PM Geoteknik

Vänernborg, Kv. Julen 4 och 5.
Ny Detaljplan

Svar på frågor från SGI, Daterat: 2024-10-28

Vänersborg, Kv Julen
Sektion A
Utökad parkeringsyta
Totalsäkerhetsmetoden
Odränerad analys 4

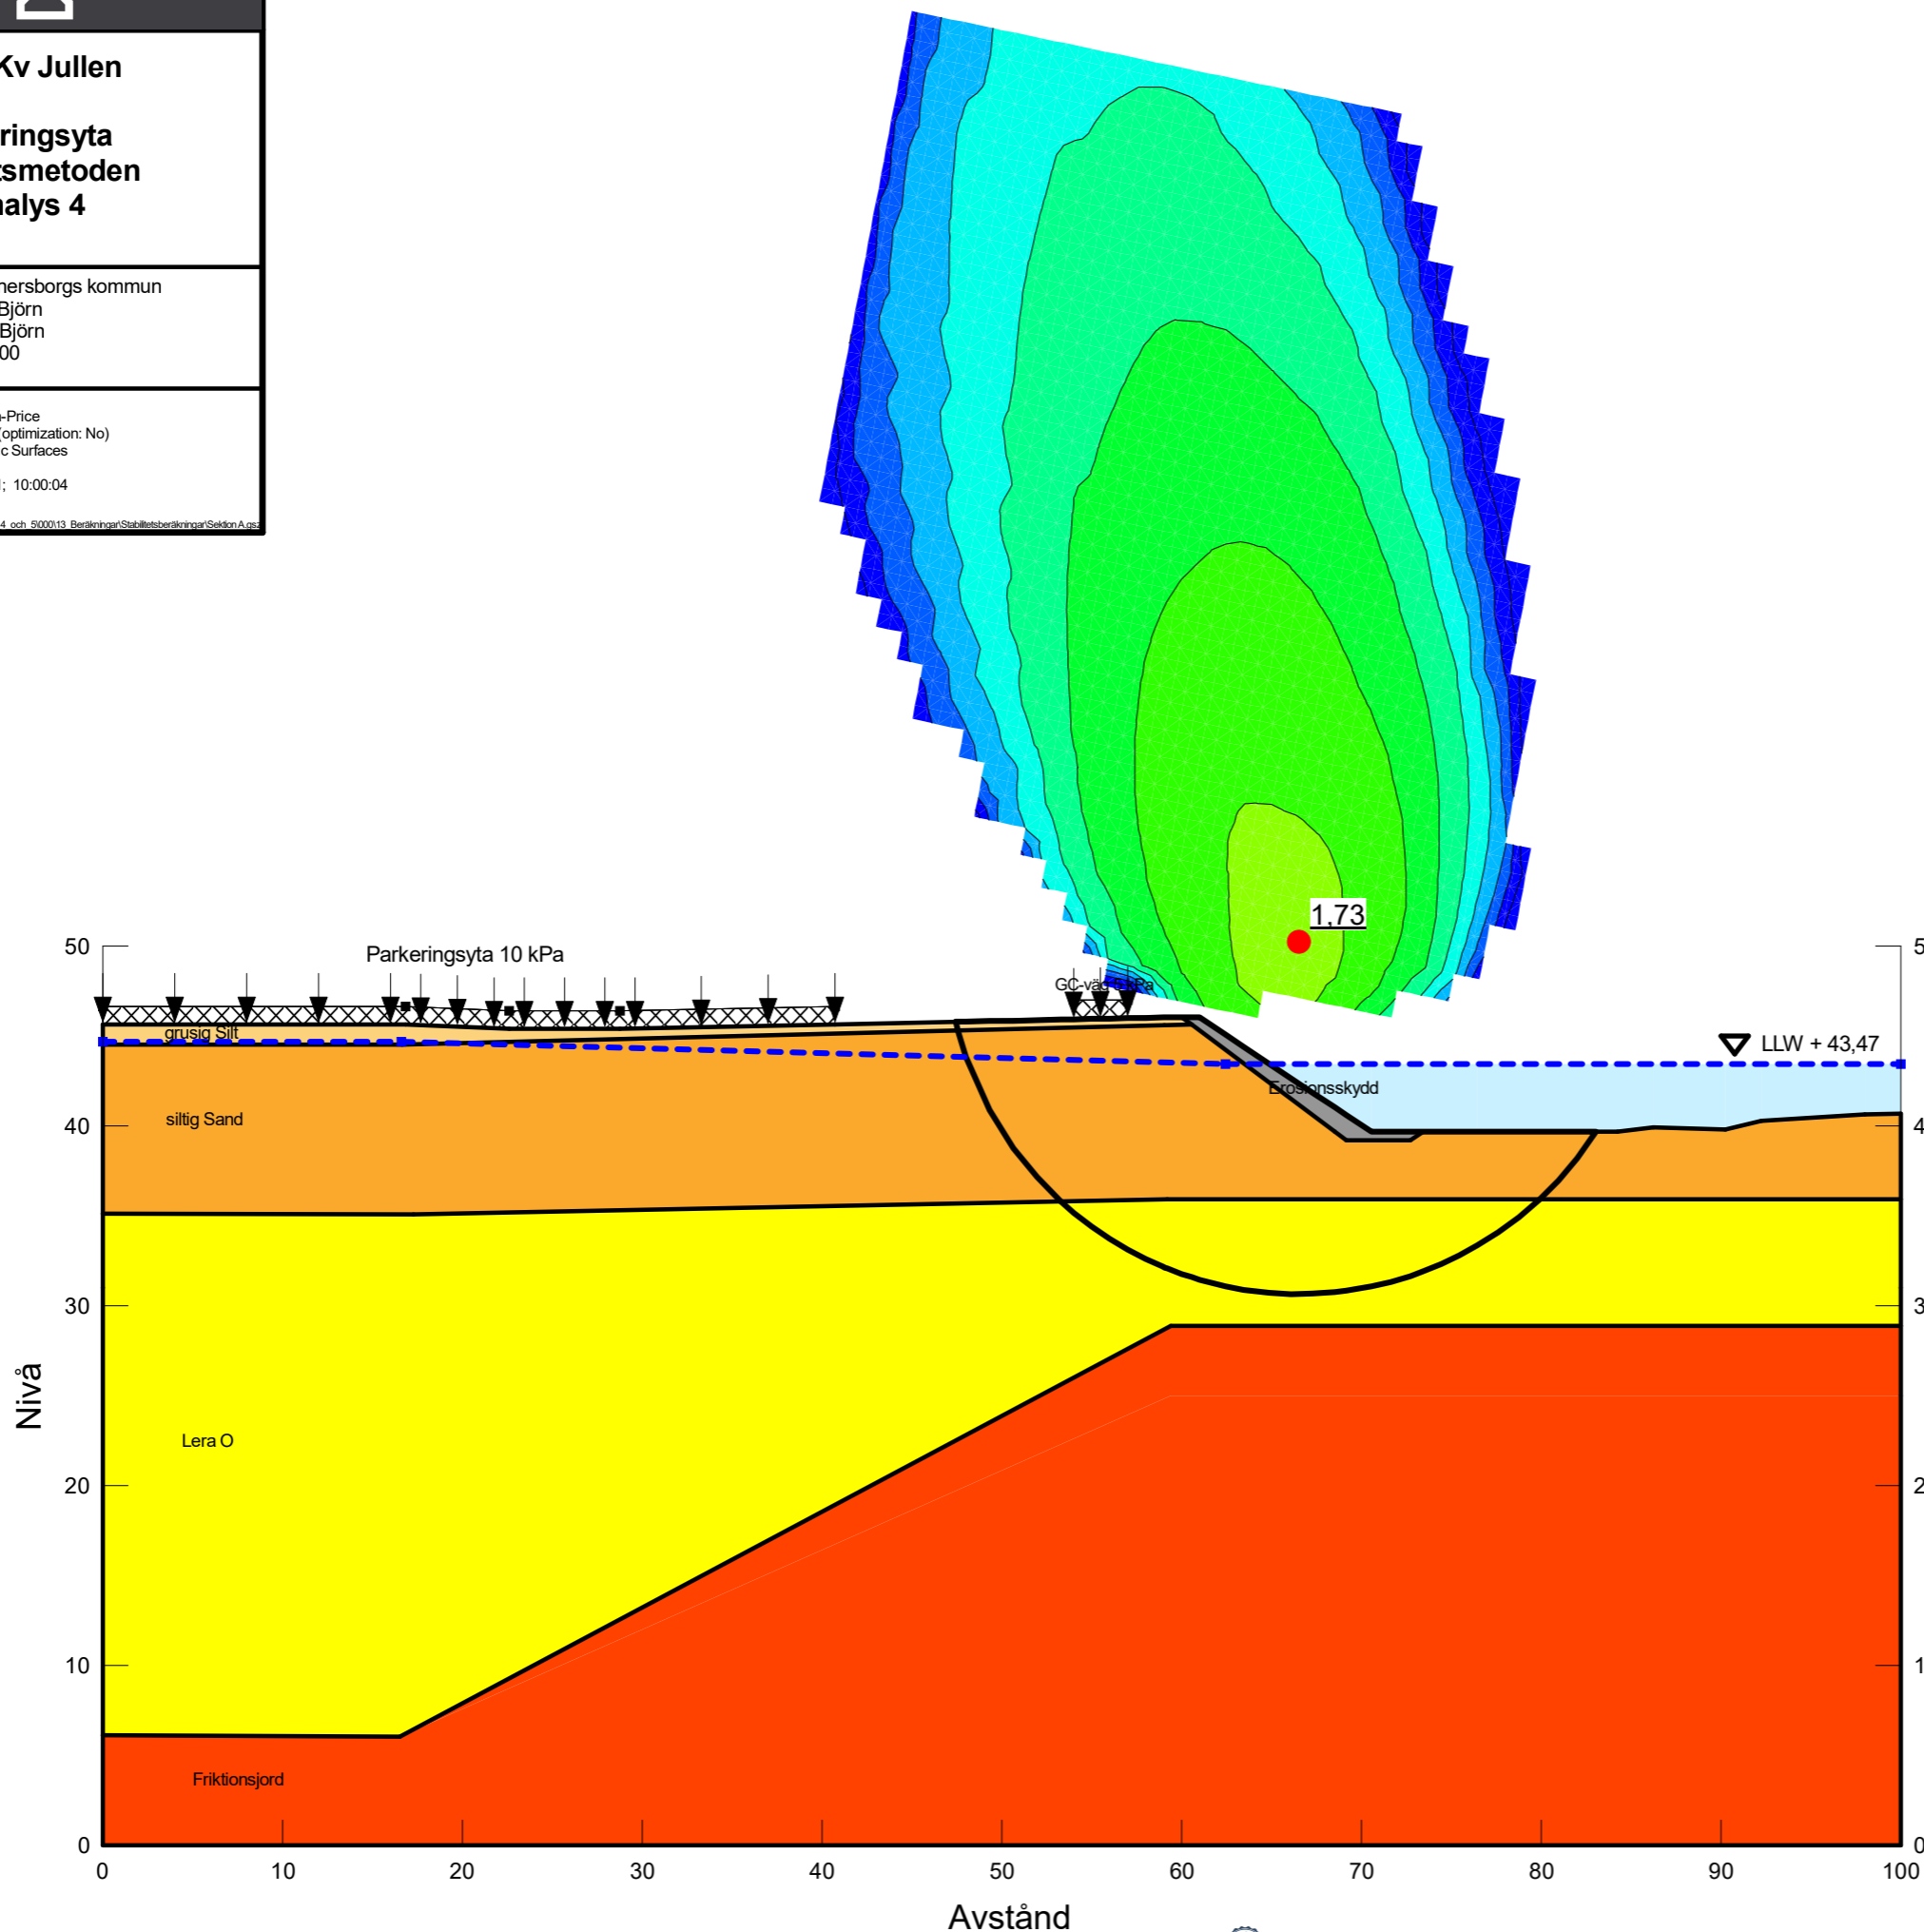
I stabilitetsberäkningarna i [3] hamnar gång- och cykelbanans trafiklast helt eller delvis på mothållande sidan i glidytan i redovisad känslighetsanalys (odränerad analys) i sektion A och i odränerad analys i sektion C. Gynnsamma variabla laster ska generellt försummas.

Sektion	Beskrivning	Säkerhetsfaktor
Sektion A	Utökad parkeringsyta. Odränerad analys.	1,73
Sektion A	Utökad parkeringsyta. Kombinerad analys.	1,44 (1,80)*

Samtliga beräkningsresultat uppnår erforderlig säkerhetsfaktor. Planerad parkeringsyta bedöms inte ha någon påverkan på säkerheten för slänten och glidytor som berör planerad parkeringsyta uppnår med god marginal erforderlig säkerhetsfaktor ($F_c \geq 1,80$).

Vänersborg, Kv Julen
Sektion A
Utökad parkeringsyta
Totalsäkerhetsmetoden
Kombinerad analys 4

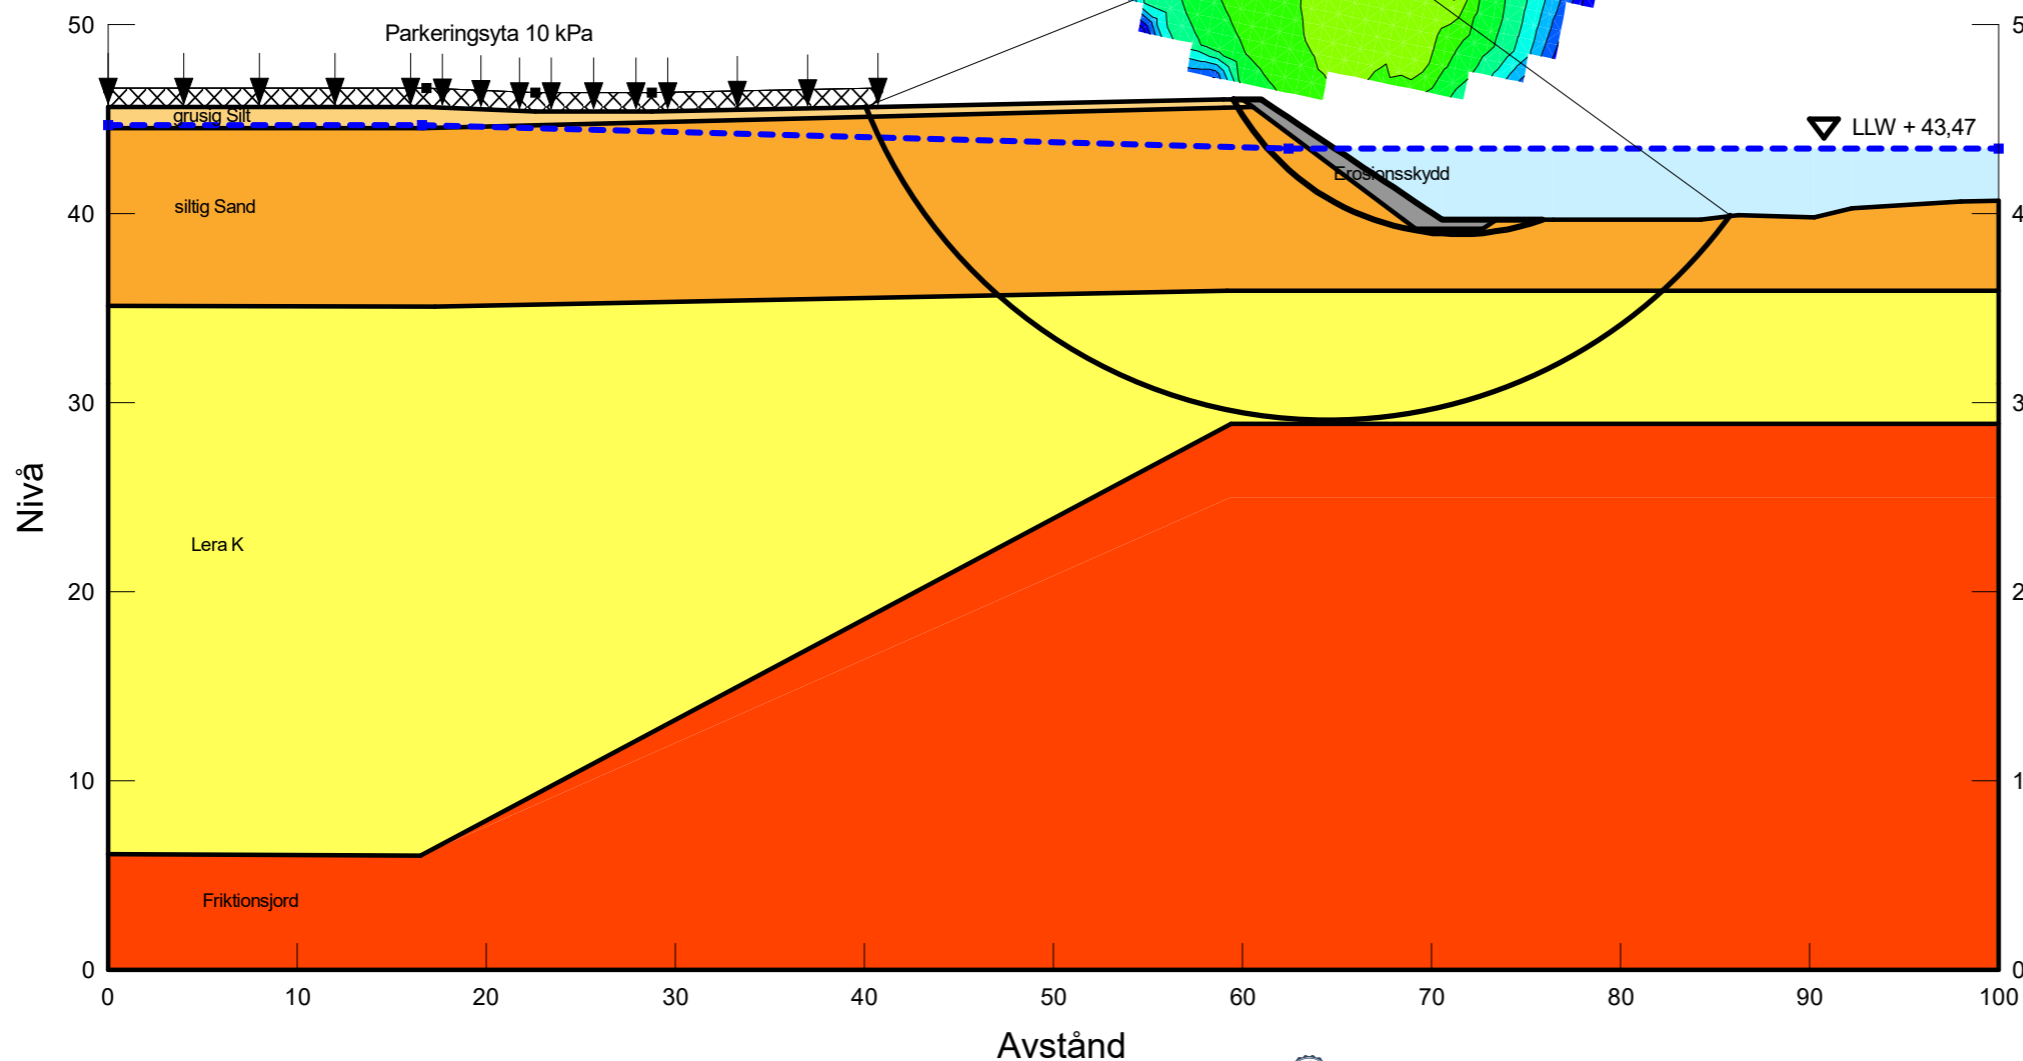
- I sammanställningen av härledda värden för odränerad skjuvhållfasthet saknas värden från CPT-sonderingar i borrhöjningarna 17S03, 17S04, 18SW02 och 18SW03. Det beskrivs dock inte varför dessa resultat har utgått.
- Om det kan förväntas att fordon kommer finnas uppställda på parkeringsytor hela eller större delen av dygnet bör en representativ marklast modelleras i beräkningarna även i kombinerad analys.

*Säkerhetsfaktor för större kritisk glidyta som sträcker sig fram till planerad konstruktion.
